PROYECTO VENAO POINT

**PRIMERA
INFORMACION
ACLARATORIA
DEIA-DEEIA-AC-0029-
0902-2023**

Planos de Perfiles de Corte y Relleno

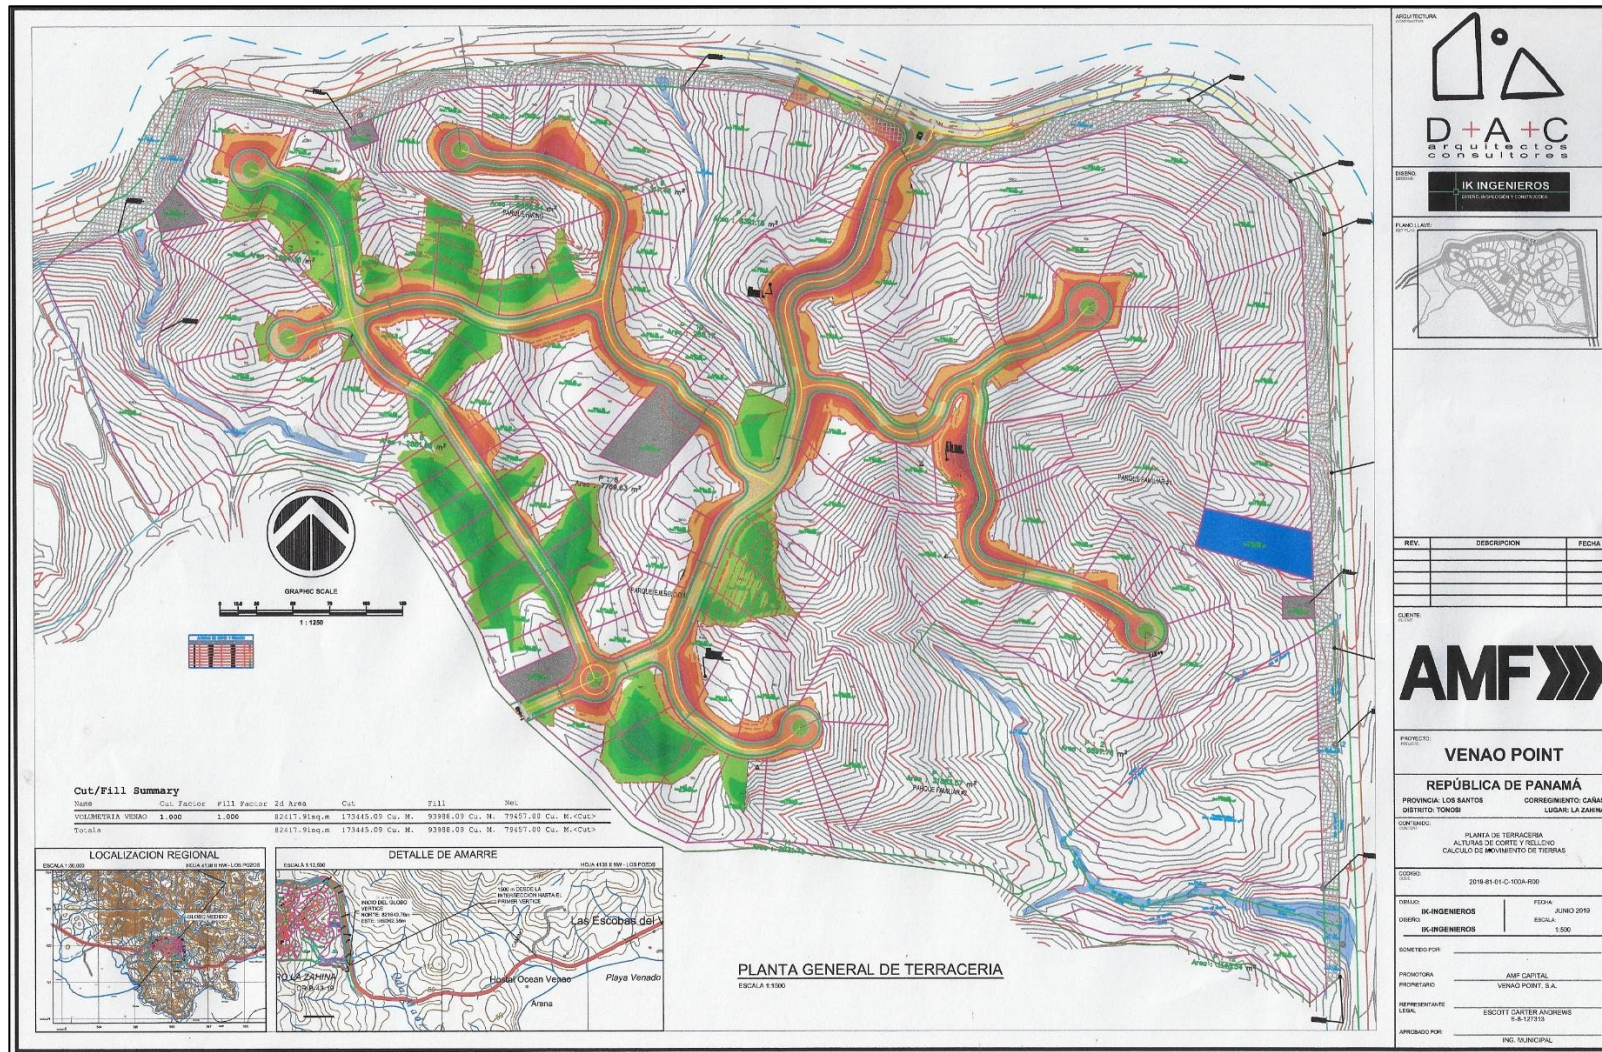
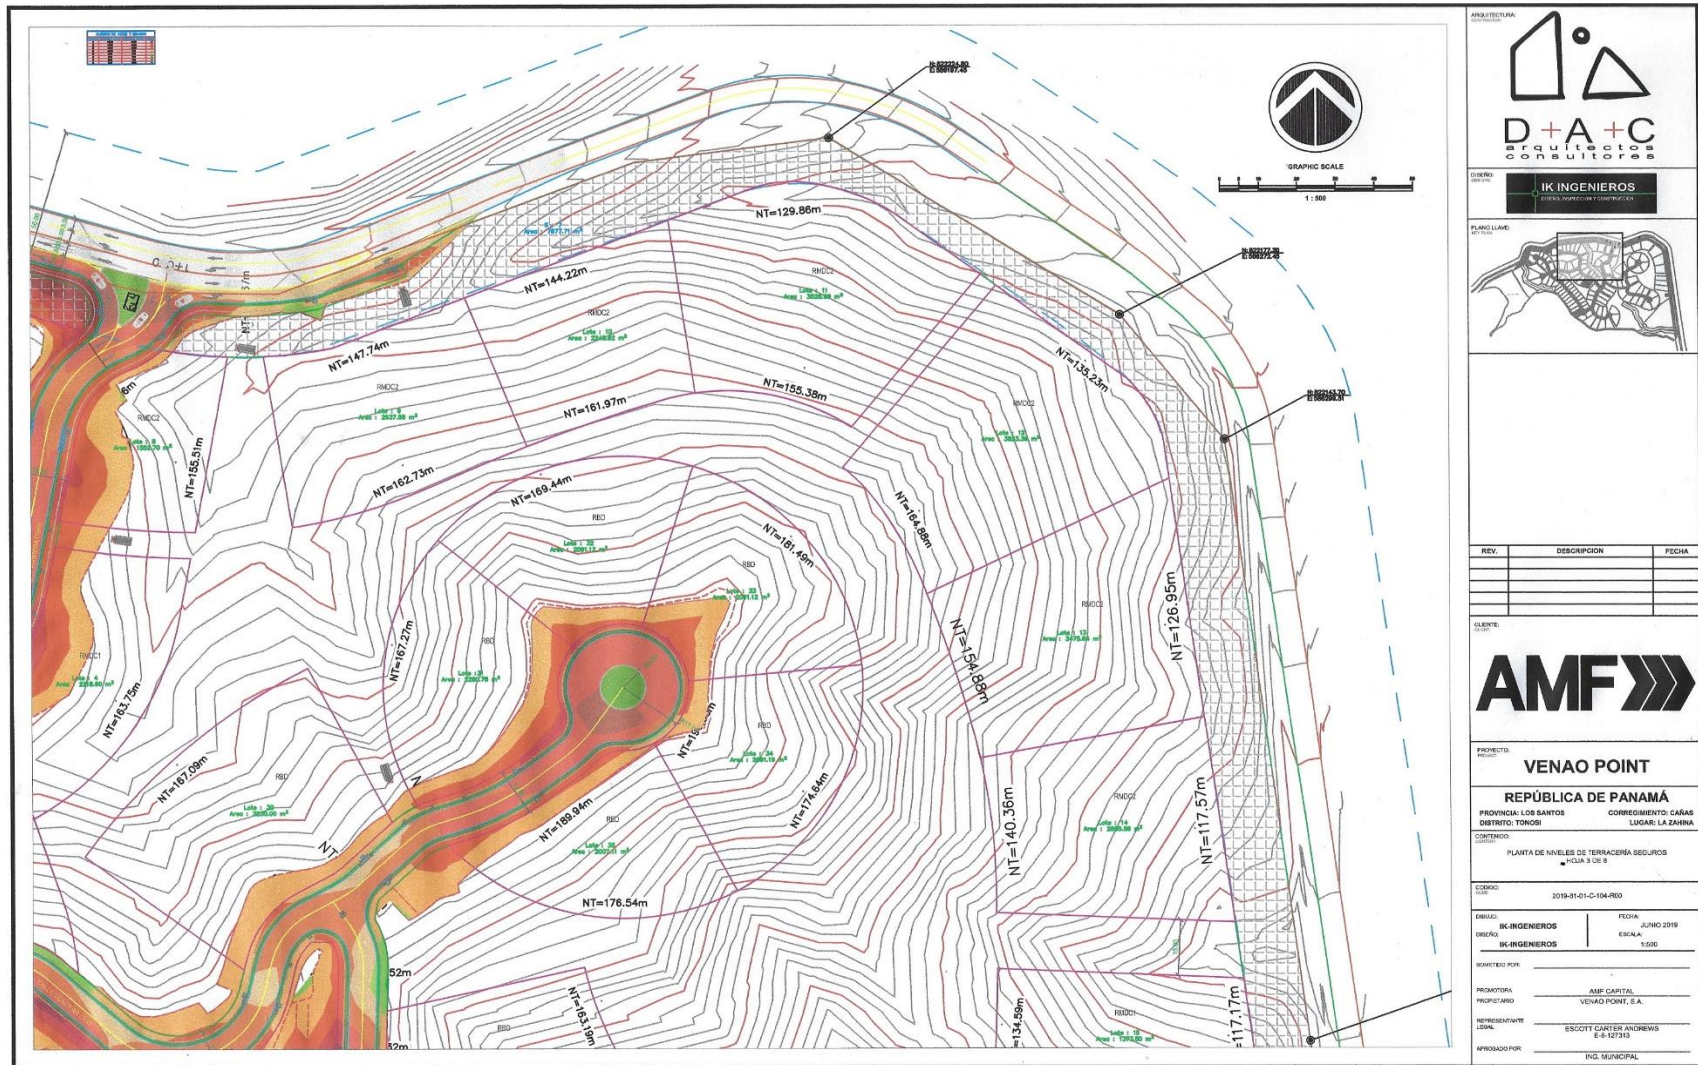
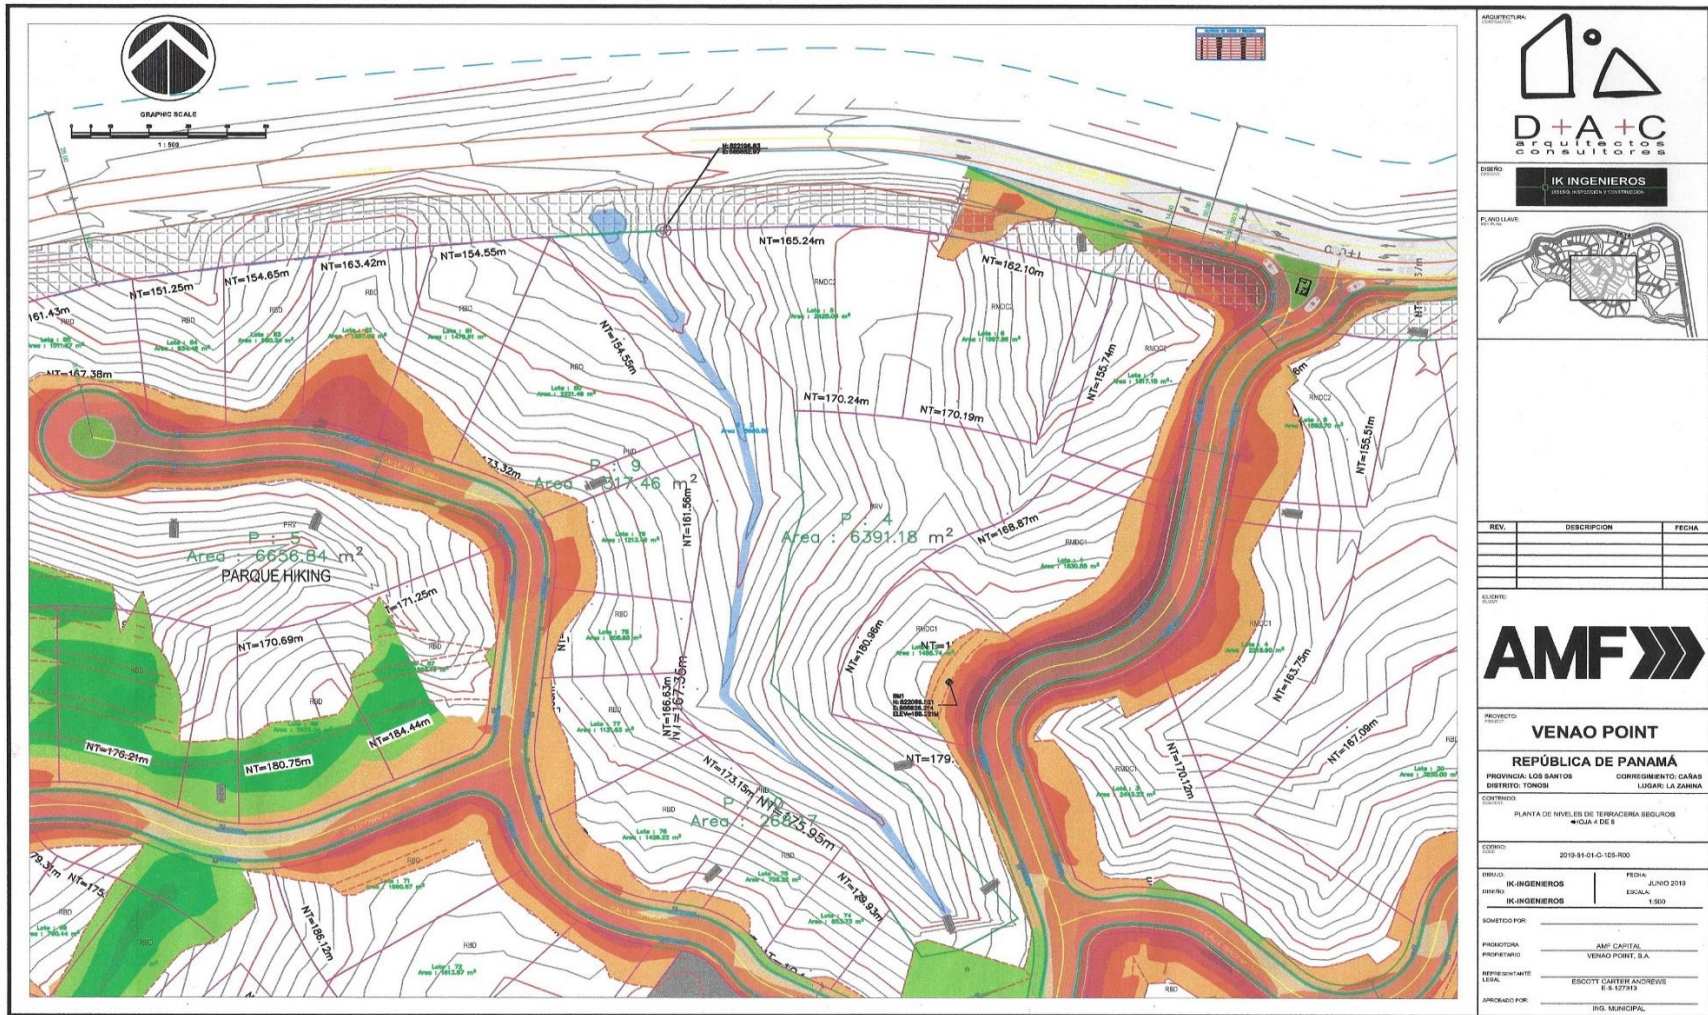
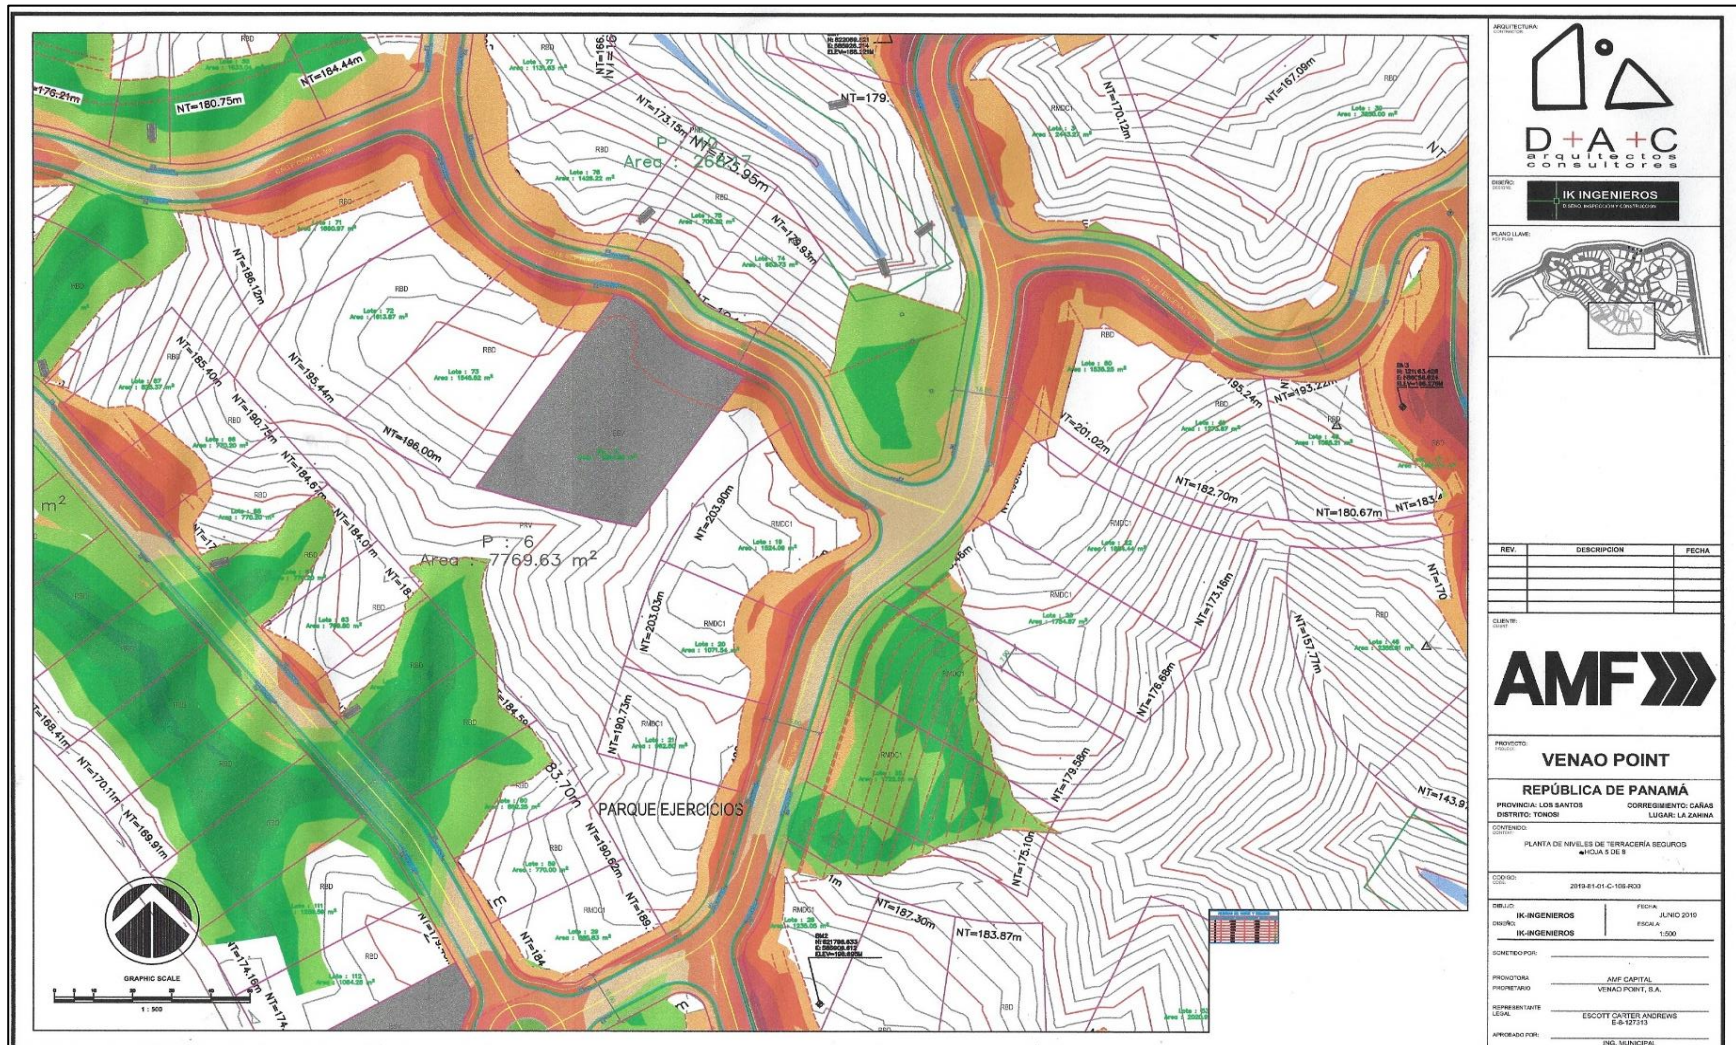
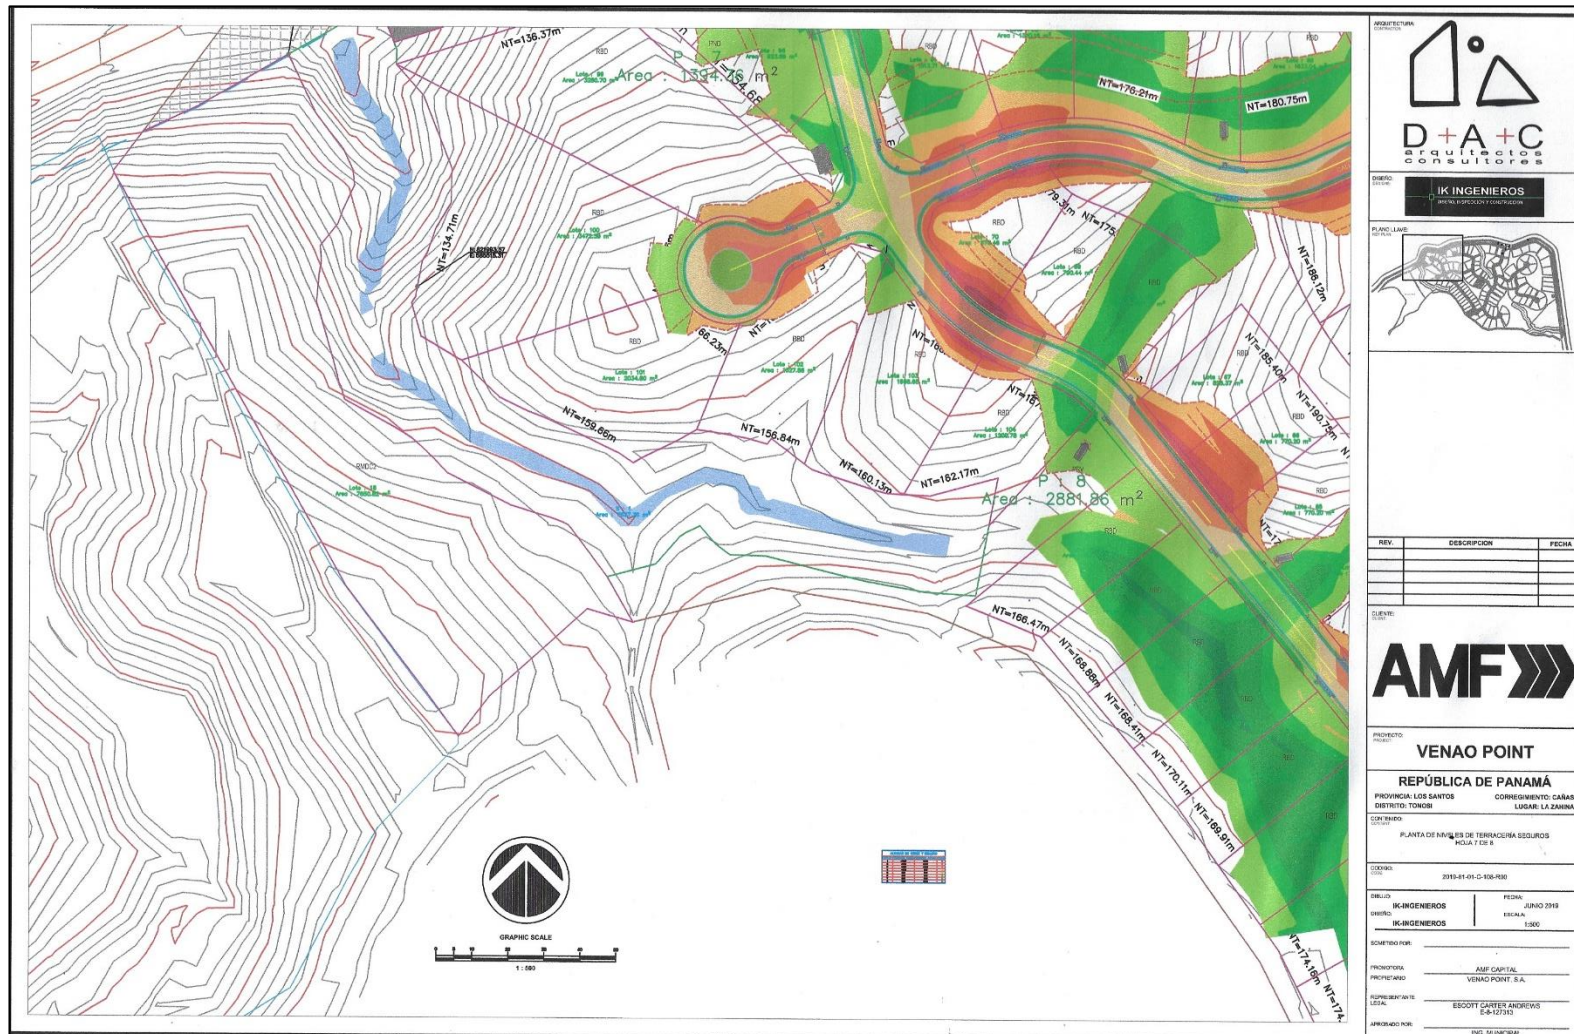
En la Página 077 del EslA, punto 5.4.2 **Construcción / ejecución**, indica “*Nivelación Final del Terreno a grado de diseño. Todo el Material resultante del corte será utilizado en el relleno. Para realizar la construcción de las infraestructuras y las actividades posteriores contempladas en la construcción, se nivelará el terreno a grado de diseño*”. Sin embargo, no se indica el volumen de tierra a remover. Además, Durante la inspección de campo se evidencio que la topografía es irregular. Por lo que se solicita:

- a) Presentar Planos de Los Perfiles de corte y relleno, donde se establezca: el volumen de movimiento de tierra a generar en el proyecto y volumen de material de relleno e indicar los niveles seguros de terracería.
- b) De generar excedente de material en la adecuación del terreno, se requiere: Presentar coordenadas UTM con DATUM específico, donde se va a depositar el material (Botadero)
- c) En caso de que el dueño de la propiedad no sea el promotor del proyecto, presentar Registros (s) Público (s) de las fincas, autorizaciones y copia de las cedula del dueño; ambos documentos debidamente notariados. En caso de que el dueño sea Persona Jurídica, deberá presentar Registro Público de la Sociedad.
- d) Presentar línea base del área donde se depositará el material excedente, en caso de que se encuentre fuera del polígono propuesto.

- a. Siendo responsables en el proceso de aprobaciones de planos por parte de las Autoridades Competentes en cada etapa del proyecto, y más aún, en la presentación de **Planos de Infraestructura (Ventanilla Única)**, donde están representadas todas las Instituciones involucradas en el proceso , se requiere la **Resolución de Aprobación del Estudio de Impacto de Ambiental, Categoría II** del proyecto en Venao Point, razón por la cual que solo se ha elaborado de una forma preliminar los planos de perfiles de corte y relleno de las Vialidades del Proyecto **(Calles y Aceras) y (Niveles Seguros)**. Adjunto

presentamos los planos de Corte y relleno de forma preliminar de las calles y aceras. **(ANEXO I)**
